DIRECCIÓN DE PREVENCIÓN Y ATENCIÓN DE EMERGENCIAS

CONCEPTO TÉCNICO No. CT - 5214

Localidad	1. USAQUÉN
UPZ	10. LA URIBE
Barrio o Sector Catastral	EL REDIL
Dirección	CALLE 174 # 22 – 30/40 (ANTIGUA)
CHIP	AAA0154HBOE, AAA0153EOJZ
Información Catastral	MANZANA 03 PREDIOS 01 Y 06
Fecha de Visita	10 DE ABRIL DE 2008
Área (Ha)	0.37
Solicitante	COMISIÓN DE VEEDURÍA A LAS CURADURÍAS URBANAS
Tipo de Amenaza	REMOCIÓN EN MASA

Figura No. 1 – Localización del Predio ubicado en la CALLE 174 # 22 – 30/40 (ANTIGUA) en el Plano Normativo de Amenaza por Remoción en Masa del POT.

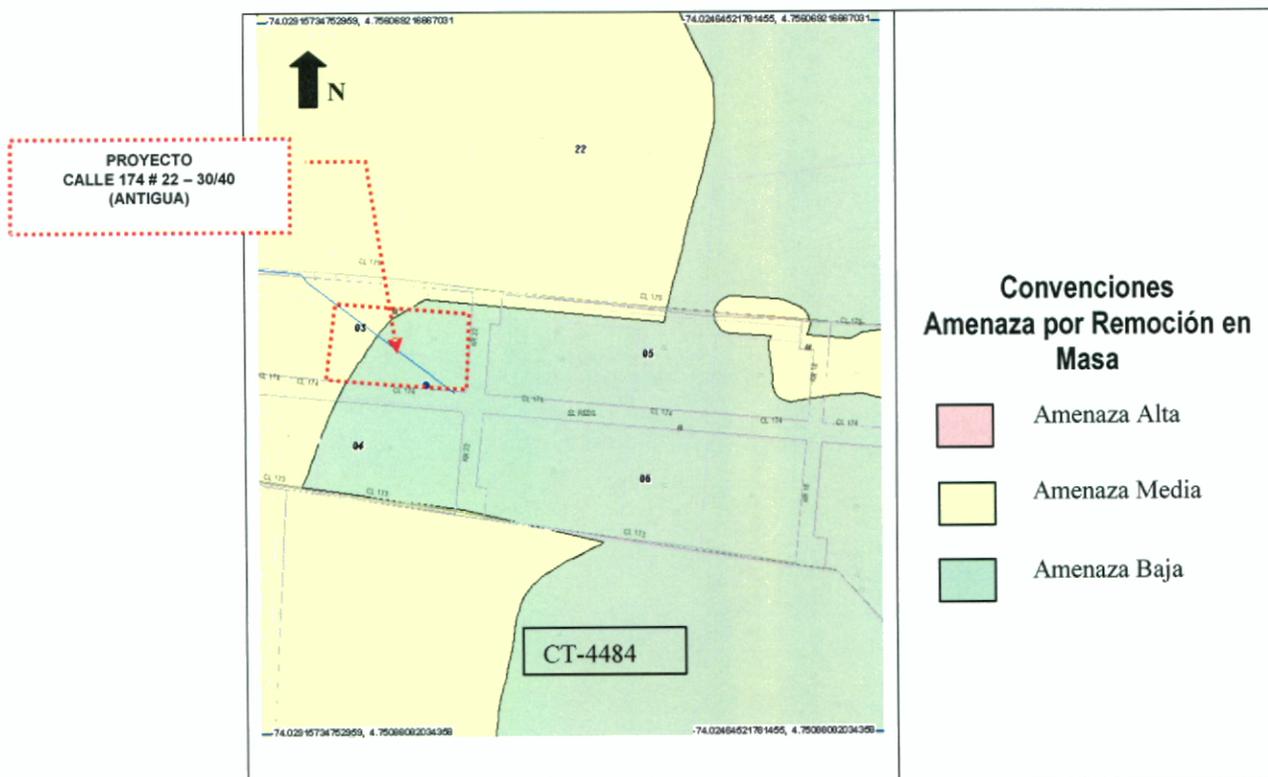
De acuerdo con el plano normativo "Amenaza por Remoción en Masa" del Plan de Ordenamiento Territorial de Bogotá – POT, el sector donde se localiza el proyecto de la CALLE 174 # 22 – 30/40 (ANTIGUA), se encuentra en una zona de AMENAZA MEDIA Y BAJA por procesos de remoción en masa (Figura No. 1).

Foto 1. Aspecto general de las excavaciones adelantadas para la implementación de las edificaciones del proyecto.

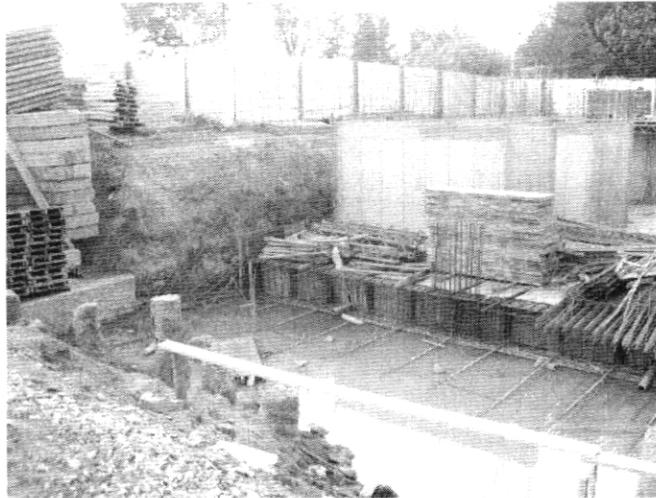
En el momento de la visita técnica, se observó que el predio objeto de concepto estaba siendo intervenido con las obras propias del proyecto, allí se evidenció la ejecución de excavaciones de poca altura, propias de la construcción de los semisótanos, las cuales se encontraban estables.

Considerando los aspectos observados y evaluados en este concepto técnico, la DPAE considera que para la construcción del proyecto ubicado en la CALLE 174 # 22 – 30/40 (ANTIGUA), de la Localidad de Usaquén, NO SE REQUIERE adelantar la FASE II del estudio detallado de amenaza y riesgo por remoción en masa, de acuerdo con lo establecido en la Resolución 227 de 2006.
